**WYJAŚNIENIA ZWIĄZANE Z TREŚCIĄ SIWZ – 2**

W odpowiedzi na skierowane do Szpitala Na Wyspie Sp. z o.o. zapytania dotyczące treści specyfikacji w postępowaniu prowadzonym w trybie przetargu nieograniczonego, przedmiot zamówienia: Rozbudowa Pawilonu nr 2 Szpitala Na Wyspie Sp. z o.o. z siedzibą w Żarach przy ul. Pszennej 2 – Etap IV, informujemy:

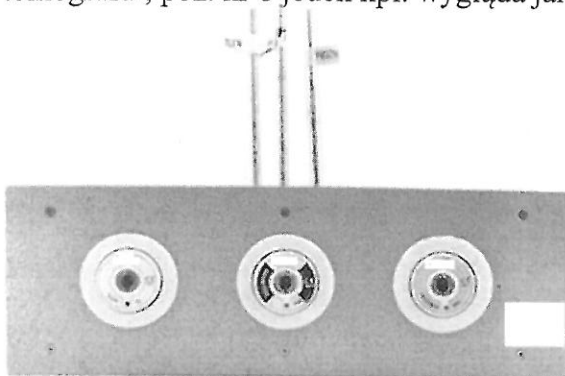
14. Czy na klatce schodowej nie ma potrzeby montażu pochwyty. Jeżeli tak prosimy i podanie danych dotyczących tego elementu.

Odp. Projekt nie przewiduje montażu dodatkowego pochwyty na ścianie.

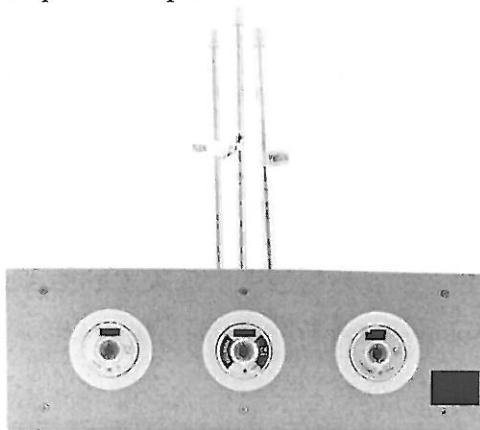
16. Poz. Nr 7 Punkty poboru gazów medycznych (jeden gaz) i poz. Nr 8 Punkty poboru gazów medycznych (trzy gazy) z tablicą – co wchodzi w skład tej pozycji czy jednostka miary kpl=szt. W poz. Nr 2 i poz. Nr 5 jest 60 pkt poboru.

Odp. Wszystkie poz. to komplety, poz. Nr 7 punkt poboru 1 gaz w pomieszczeniu tomografu , poz. nr 8 jeden kpl. wygląda jak poniżej

poz. nr 2 i 5 wszystkich punktów łącznie z punktami w panelach.
